リコール届出一覧表

リコール届出日：平成30年4月17日

リコール届出番号	外-2645	リコール開始日	平成30年 4月 18日
届出者の氏名又は名称	ジャガー・ランドローバー・ジャパン 株式会社 代表取締役 ハンソン・マグナス・ユタカ	製作国：英国 製作者名：ジャガー・ランドロー ー・リミテッド 問い合わせ先： ジャガーお客様相談室 0120-922-772	
不具合の部位（部品名）	その他（メーターパネルユニット）		
基準不適合状態にあると認める構造、装置又は性能の状況及びその原因	メーターパネルユニットの制御プログラムが不適切なため、当該ユニットの内部温度を誤って異常検知し、強制的に再起動することがある。そのため、走行中にメーターパネルが消灯し、速度計または警告灯等が表示されないおそれがある。		
改善措置の内容	全車両、メーターパネルユニットの制御プログラムを対策プログラムに書き換える。		
不 具 合 件 数	0 件	事 故 の 有 無	無し
発 見 の 動 機	本国メーカーからの情報による。		
自動車使用者及び自動車分解整備事業者に周知させるための措置	<ul style="list-style-type: none"> ・使用者：電話又はダイレクトメールで通知する。 ・自動車分解整備事業者：日整連発行の機関誌へ掲載する。 ・改善実施済車には、運転席側ドアロックストライカー付近に外-2645のステッカーを貼付する。

改善箇所説明図

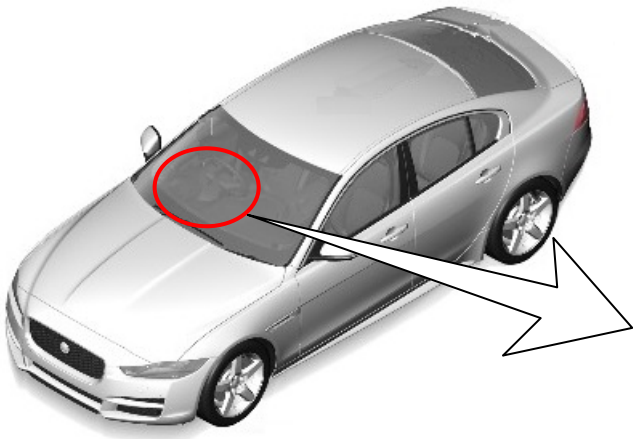
基準不適合発生箇所

メーターパネルユニットの制御プログラムが不適切なため、当該ユニットの内部温度を誤って異常検知し、強制的に再起動することがある。そのため、走行中にメーターパネルが消灯し、速度計または警告灯等が表示されないおそれがある。

改善の内容

全車両、メーターパネルユニットの制御プログラムを対策プログラムに書き換える。

識別：ボンネット内のバッテリープラス端子キャップ内に白ペイントを塗布する。
